**AVIS RELATIF À LA PROTECTION
CONTRE LES EVENTUELS EFFETS NOCIFS ET NUISANCES
PROVOQUÉS PAR LES RAYONNEMENTS NON IONISANTS
GÉNÉRÉS PAR DES ANTENNES ÉMETTRICES STATIONNAIRES**

Commune : NAMUR - Exploitant : TELENET GROUP

Référence exploitant : SNR1012H

Rapport n° 356 / 2026

Figure 1 : Vue en plan des lieux de séjour et des points de contrôle

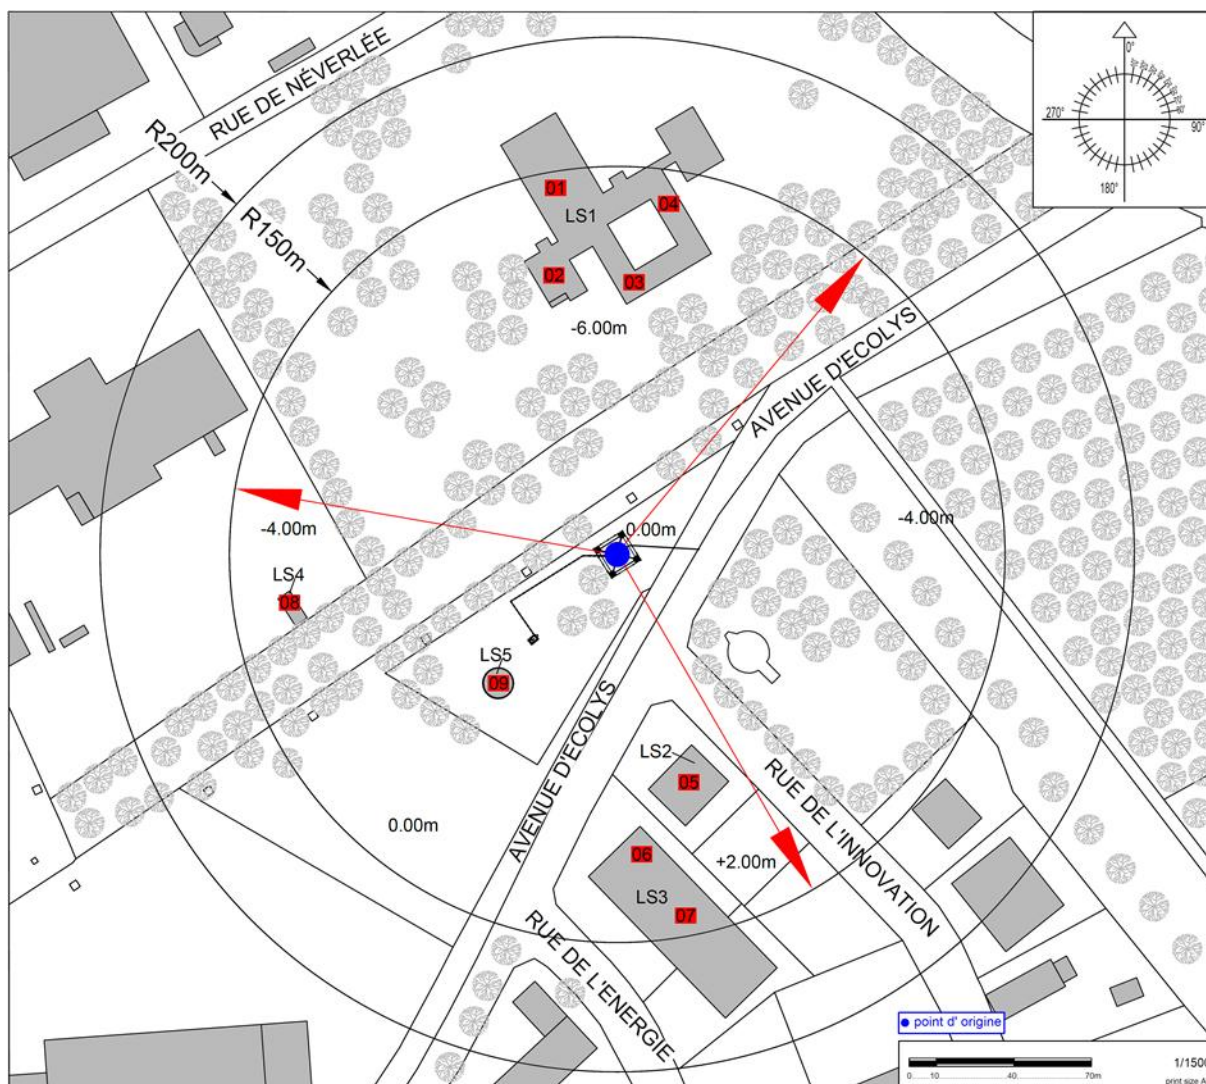
Les fréquences d'émission, la puissance rayonnée par chacune des antennes et leur gain permettent de déterminer le rayon de la zone à analyser. Tout dépassement de la limite par installation est exclu en dehors de cette zone. Le tableau 2 reprend les 35 LS² pour lesquels l'indice d'exposition est le plus élevé. Les différentes colonnes indiquent :

- le numéro du point de contrôle repris sur un des plans de la figure 1;
- le numéro du LS dans lequel se trouve le point de contrôle de la 1^{ère} colonne ;
- l'atténuation d'obstacle prise en compte pour le calcul de l'indice d'exposition dans le LS ;
- le résultat du calcul de l'indice d'exposition.

N° point de contrôle	LS	Atténuation (dB)	Indice d'exposition relatif à la limite par installation IE_i
9	LS08	3,0	0,352
7	LS07	3,0	0,286
6	LS06	3,0	0,262
4	LS04	3,0	0,125
1	LS01	3,0	0,082
8	LS07	3,0	0,067
5	LS05	3,0	0,063
3	LS03	3,0	0,030
2	LS02	3,0	0,026

En ce qui concerne les antennes de l'installation mentionnées dans le tableau 1, la distance maximale à laquelle la limite pourrait être atteinte, à l'extérieur, est égale à 125,0 m. S'il n'y a pas de LS à une distance inférieure, les antennes respectent forcément la limite d'immission.

Dans le cas des LS situés à l'intérieur des bâtiments, une atténuation d'obstacle est prise en compte et il en résulte que la distance maximale à laquelle la limite pourrait être atteinte se réduit à 88,7 m.

Figure 2 : Vue en plan des installations d'antennes dans un rayon de 300 mètres autour de l'installation faisant l'objet de la demande d'avis

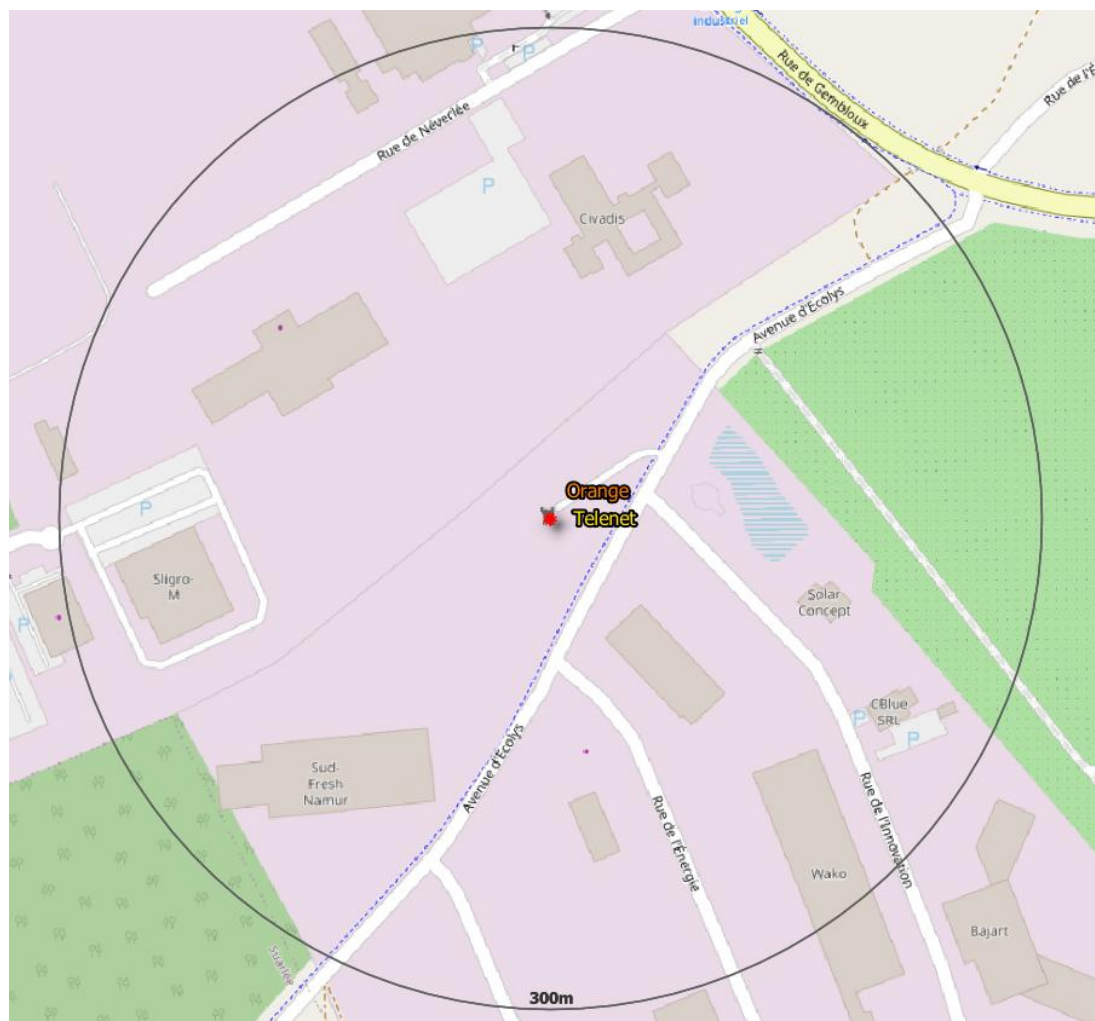
Le plan en projection verticale de la figure 2 indique la localisation des installations d'antennes émettrices stationnaires visées par le décret et situées dans un rayon de 300 mètres autour de l'installation référencée dans le paragraphe 2 et localisée au centre du cercle. Les données de localisation de ces antennes et les avis correspondant sont accessibles via le cadastre en ligne des antennes émettrices stationnaires⁸. Les installations prises en compte dans l'évaluation du respect de la limite cumulative sont les installations d'antennes émettrices déclarées en service par l'exploitant à la date du présent avis, à l'exception de l'installation référencée dans le paragraphe 2 et éventuellement d'autres installations ayant fait l'objet d'une demande d'avis à la même date et qui sont situées à l'intérieur de la zone de 300 mètres de rayon.

- a) il y a au plus 4 installations d'antennes émettrices stationnaires présentes dans la zone d'évaluation de 300 mètres de rayon représentée dans la figure 2, y inclus l'installation référencée dans le paragraphe 2 : la limite cumulative définie à l'article 4, §2 du décret est nécessairement respectée dans les lieux de séjour à l'intérieur de la zone d'évaluation de 300 mètres de rayon ;

- b) il y a exactement 5 installations d'antennes émettrices stationnaires présentes dans la zone d'évaluation de 300 mètres de rayon représentée dans la figure 2, y inclus l'installation référencée dans le paragraphe 2 et il existe, pour 3 ou 4 de ces installations, un avis attestant le respect de la limite abrogée de 3 V/m : la limite cumulative définie à l'article 4, §2 du décret est nécessairement respectée dans les lieux de séjour à l'intérieur de la zone d'évaluation de 300 mètres de rayon ;

- c) dans tous les autres cas, il a été vérifié que la limite cumulative définie à l'article 4, §2 du décret n'est pas dépassée dans les lieux de séjour sur base du nombre d'installations localisées dans la zone d'évaluation de 300 mètres de rayon représentée dans la figure 2, de leur localisation ainsi que des données inscrites dans la figure 1 et au paragraphe 4 du présent avis et dans les avis attestant le respect de la limite par installation ou de la limite abrogée de 3 V/m relatifs aux autres installations reprises dans la figure 2.

Compte tenu des considérations ci-dessus, il apparaît que l'intensité du rayonnement électromagnétique généré, dans les lieux de séjour situés dans un rayon de 300 mètres autour de l'installation référencée dans le paragraphe 2, par l'ensemble des antennes émettrices stationnaires de l'ensemble des exploitants du même site d'antennes émettrices stationnaires respecte la limite fixée à l'article 4, § 2 du décret.
